第 10.4.1-3 図 海域活断層に想定される地震に伴う津波の検討結果

※赤字は計算結果が変更になったもの

第 10.3.3-2(2) 図 計算領域と水深

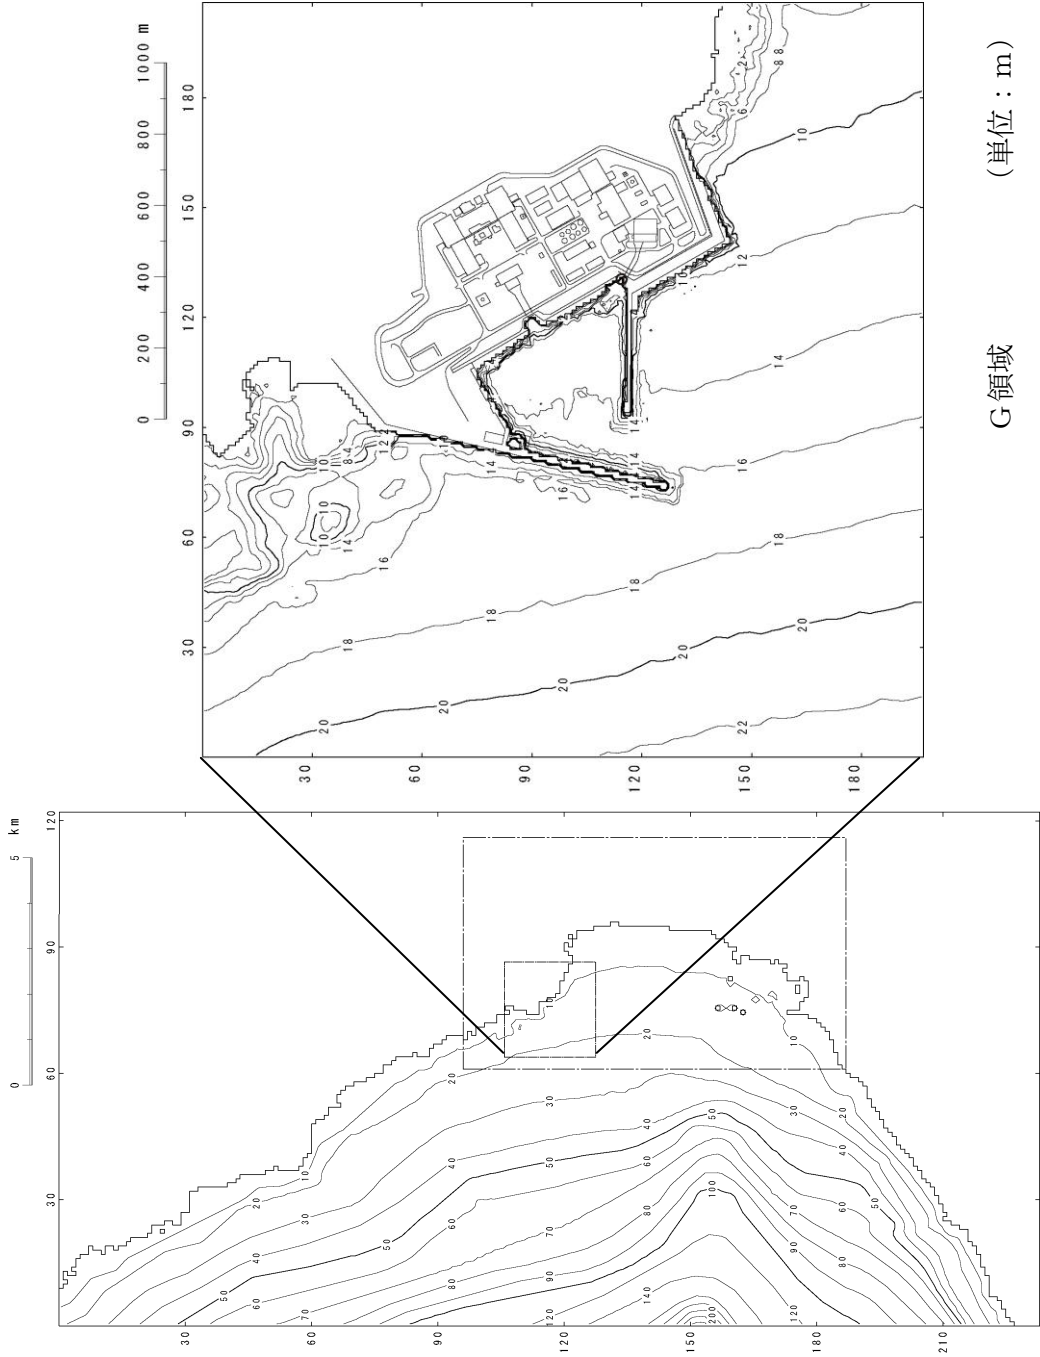
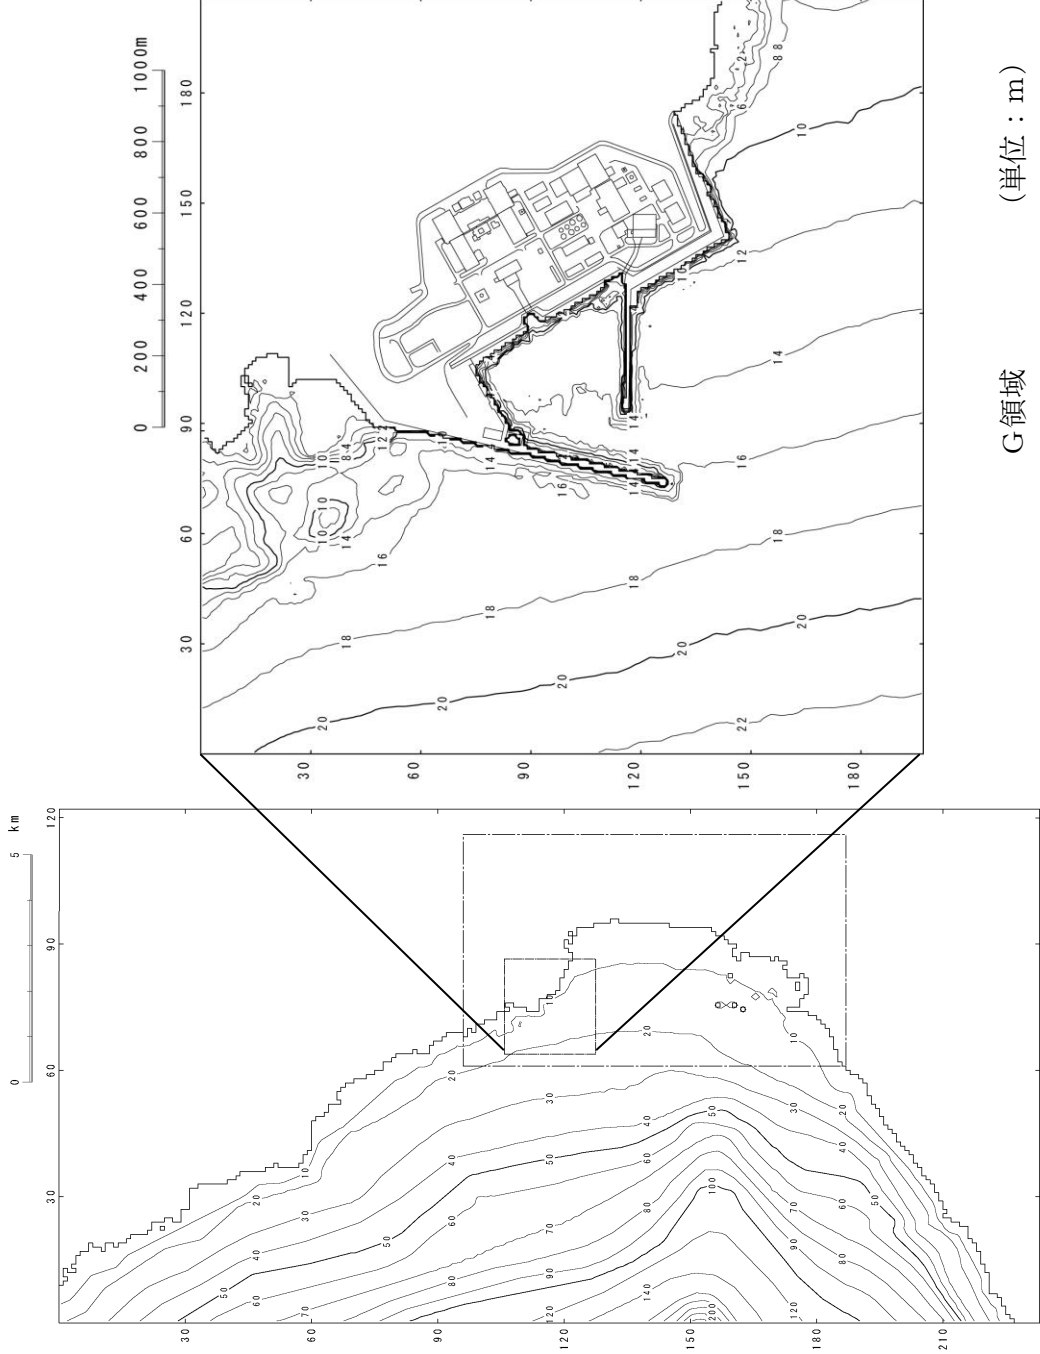
修正前

修正後

第10.4.1-4図 最大水位上昇量の分布

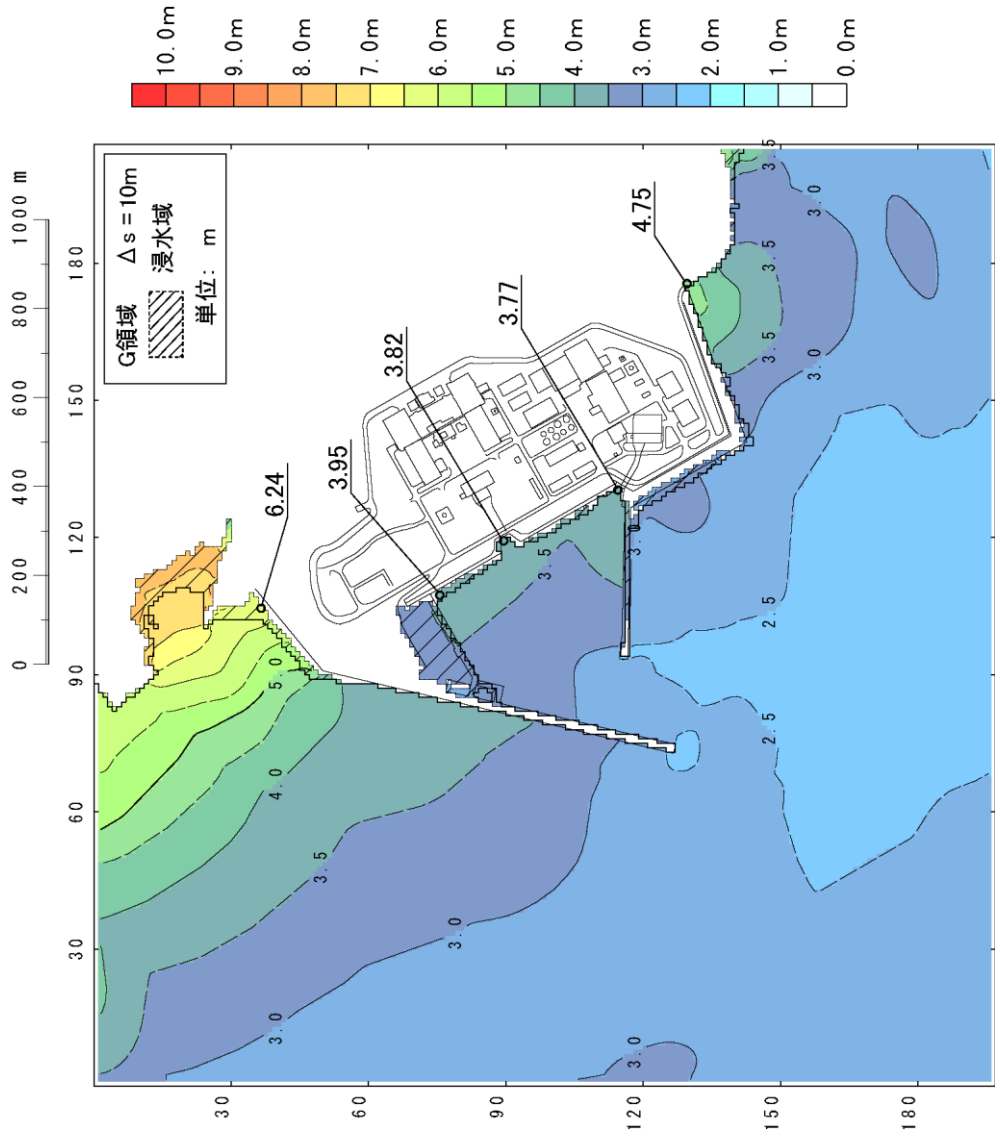
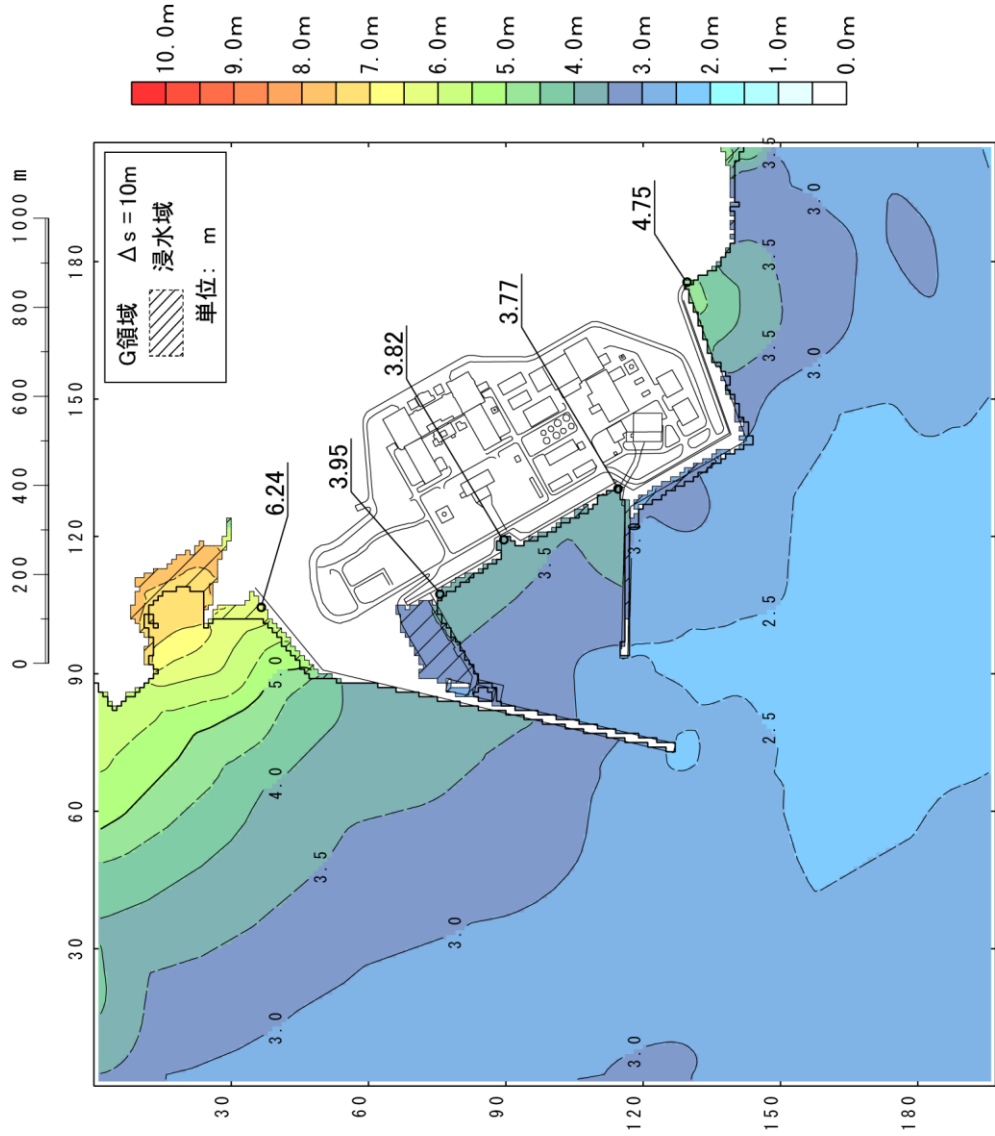
修正前

修正後

第 10. 4. 1-5 図 計算水位の時系列変化

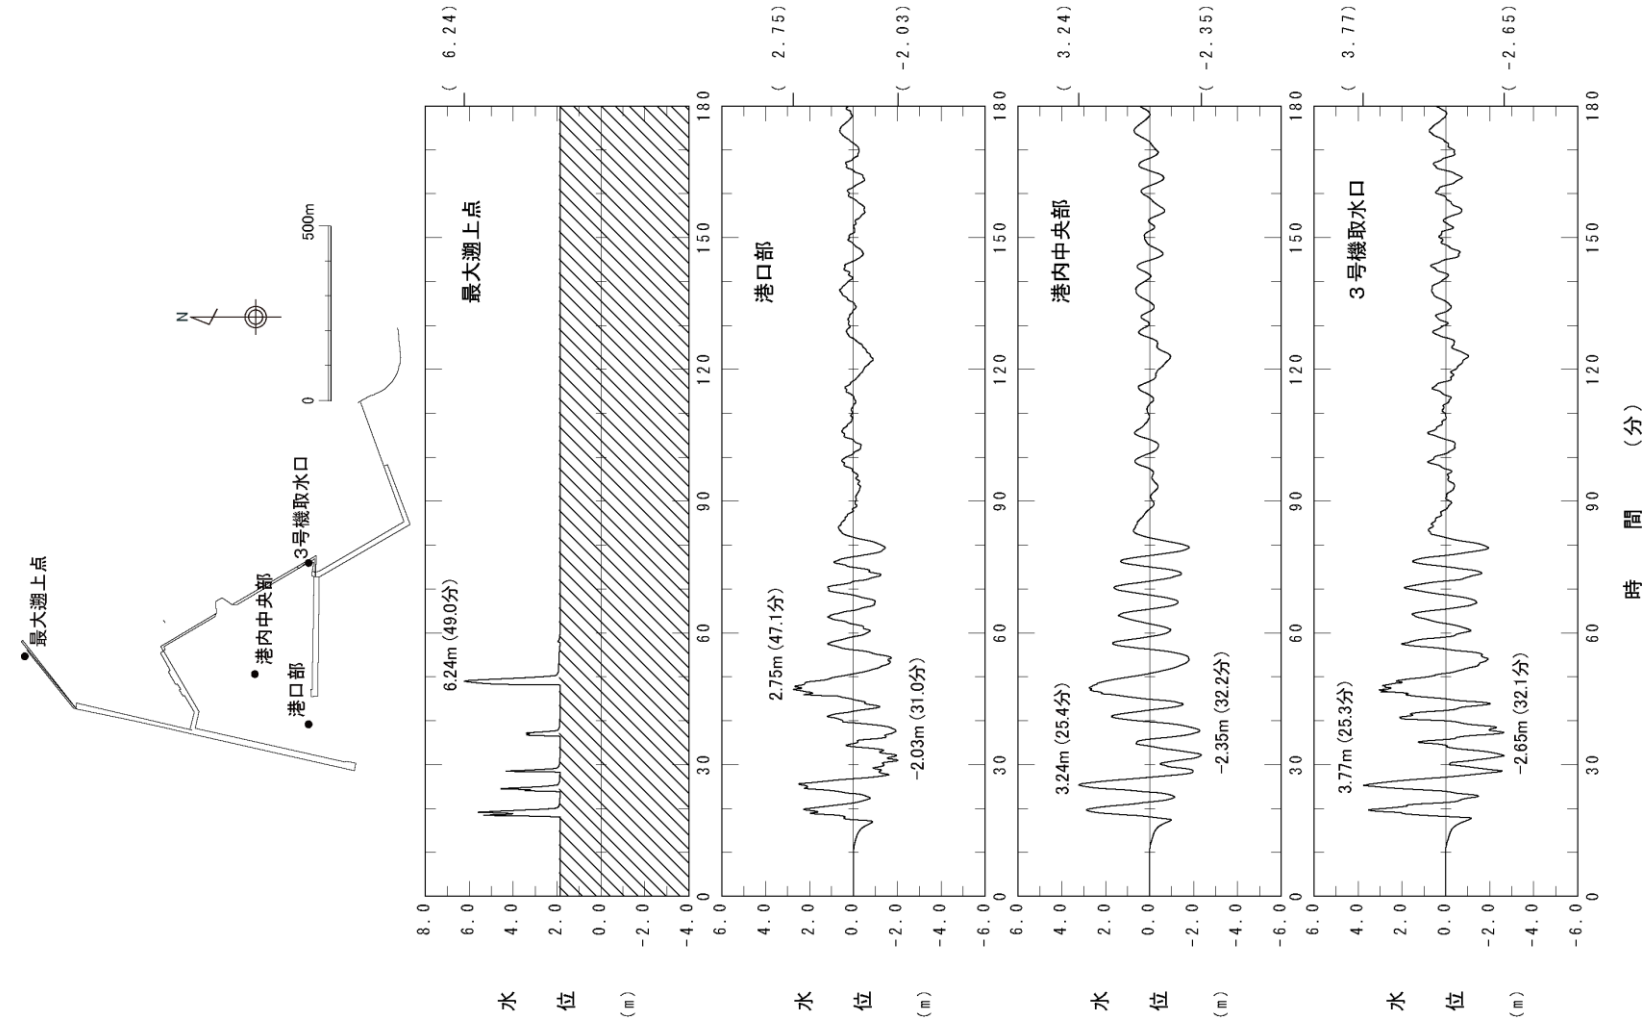
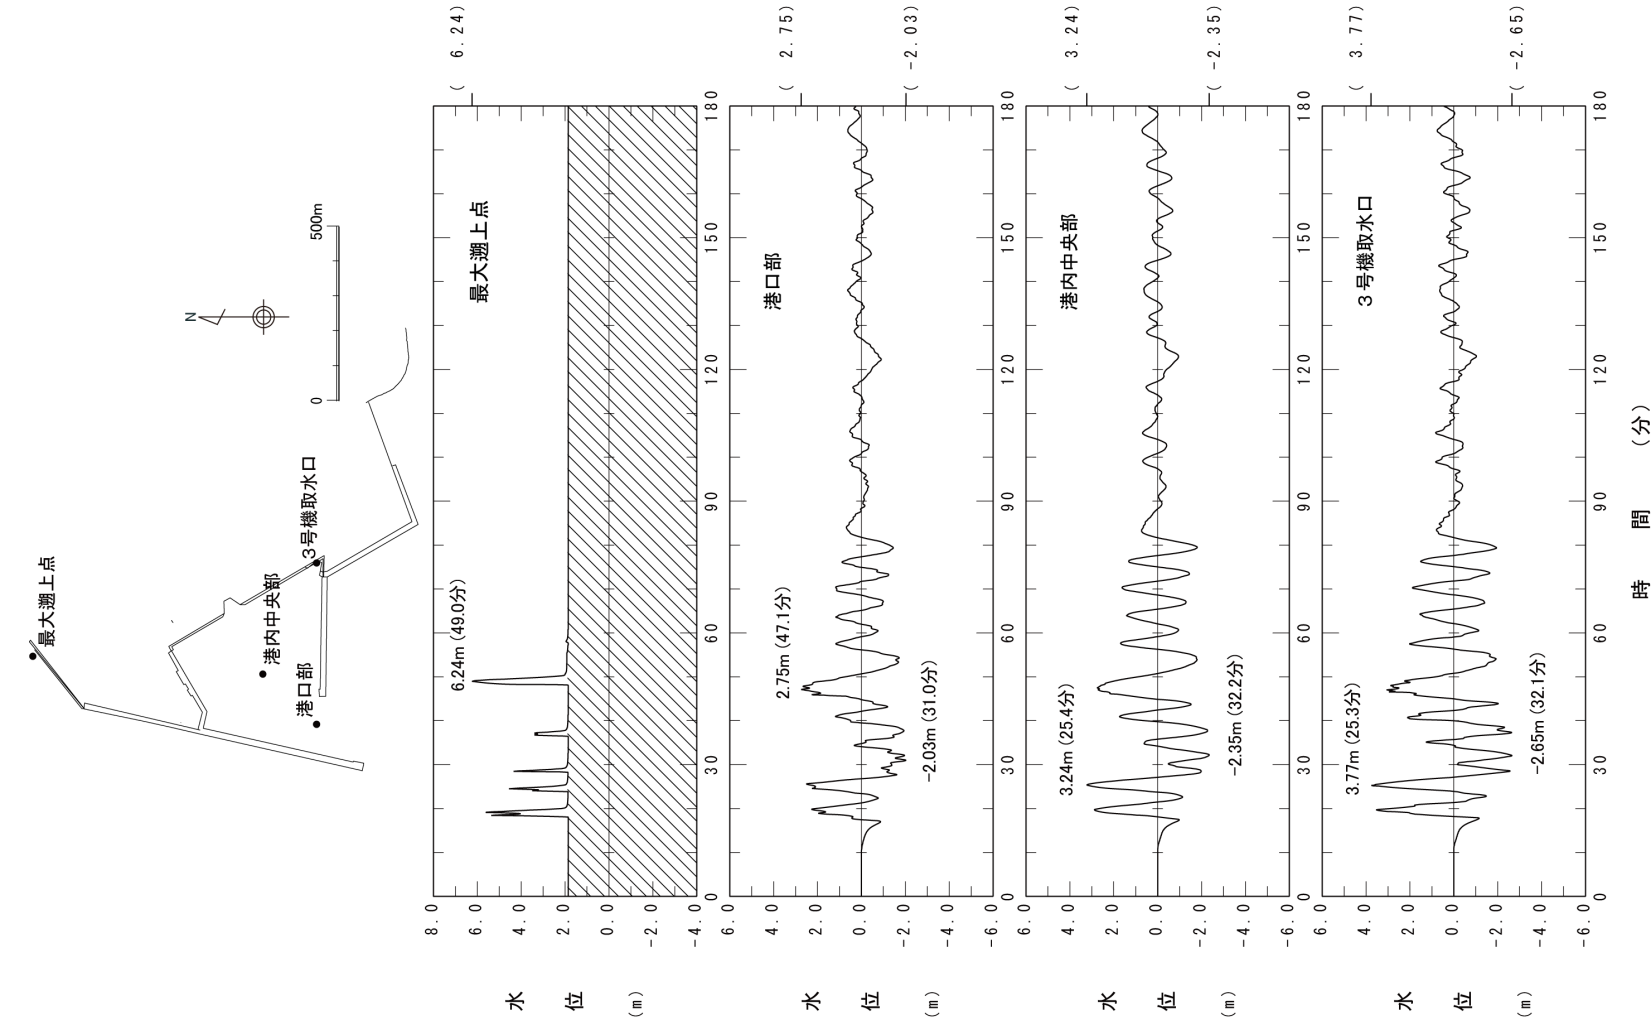
修正前

修正後

第 10. 4. 1-6 図 最大水位下降量の分布

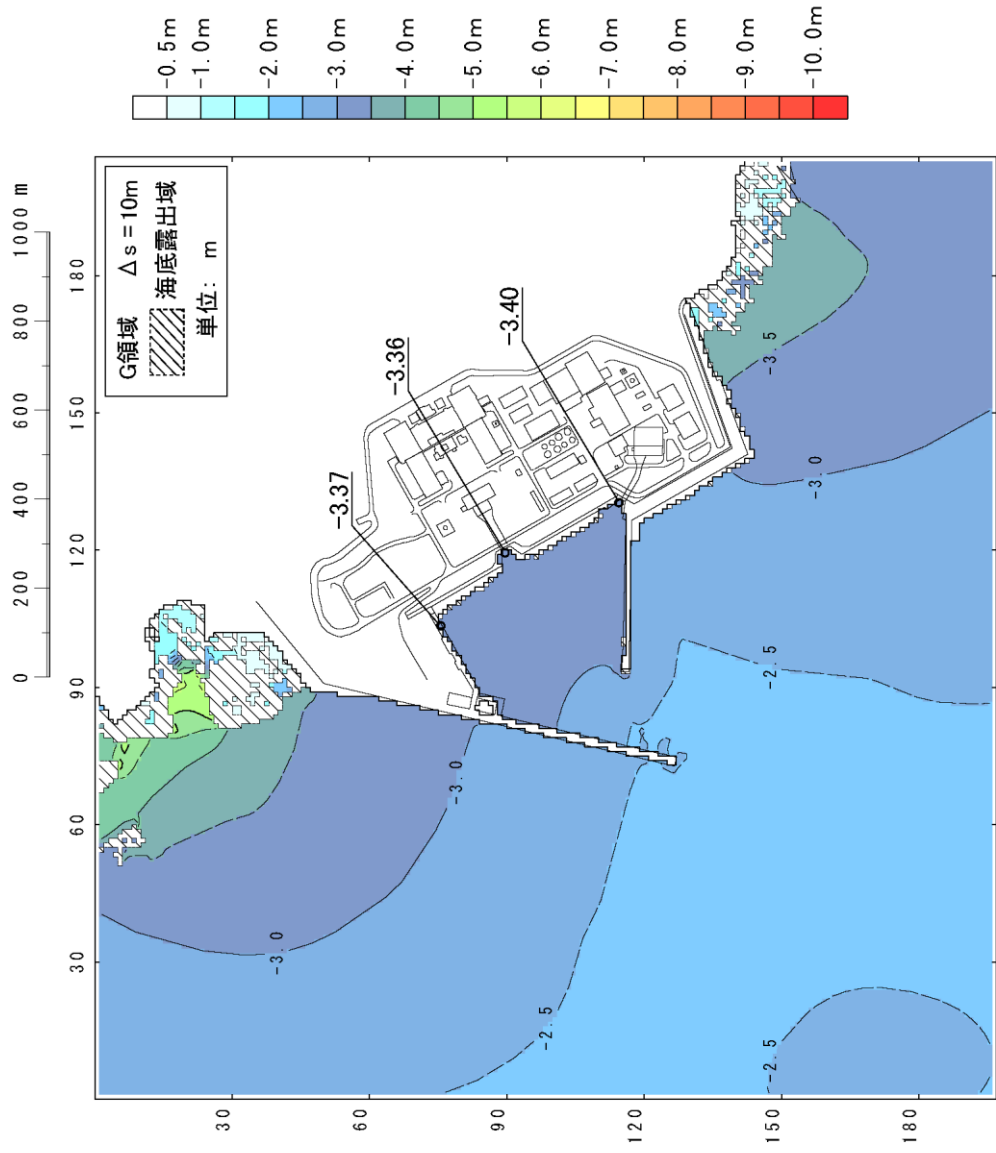
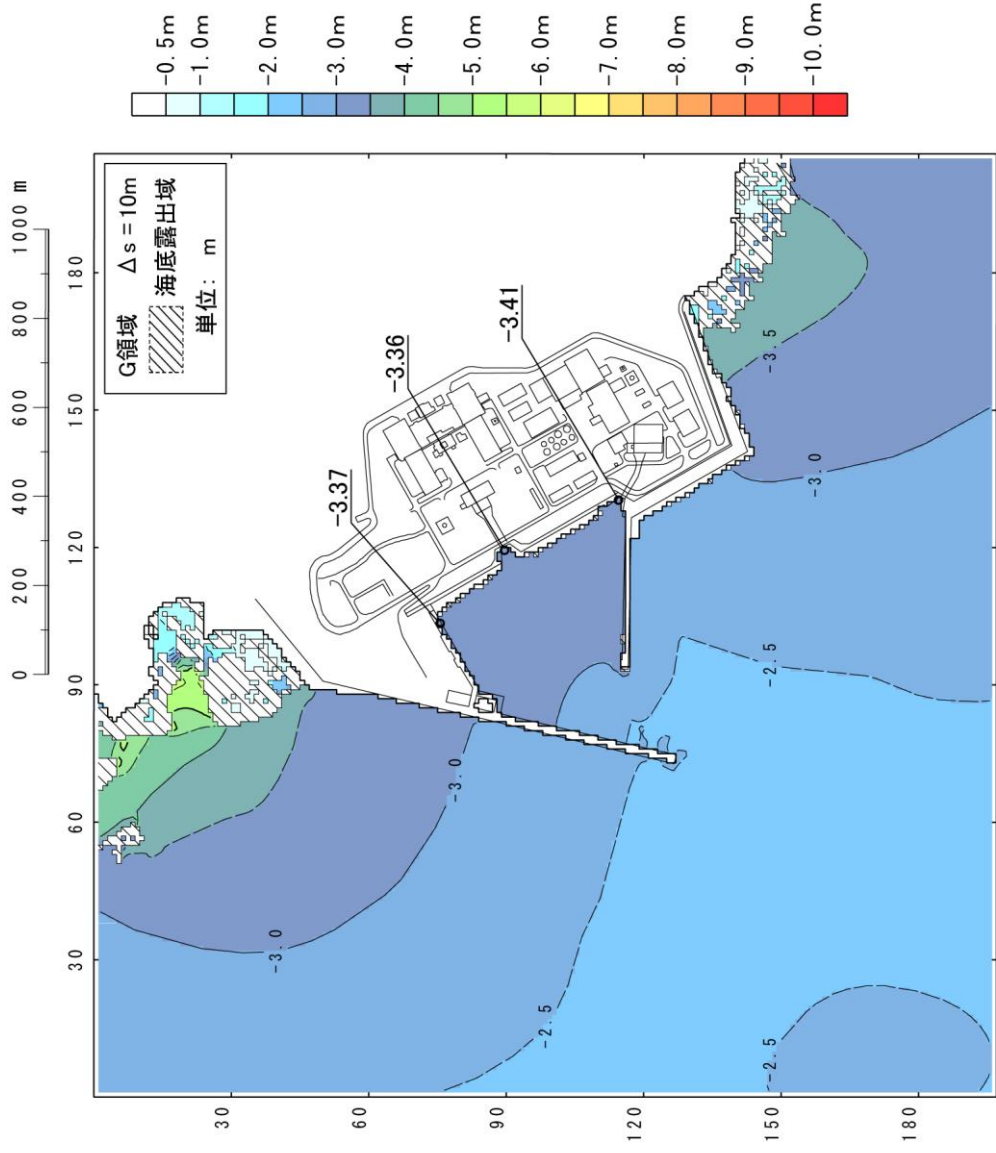
修正前

修正後
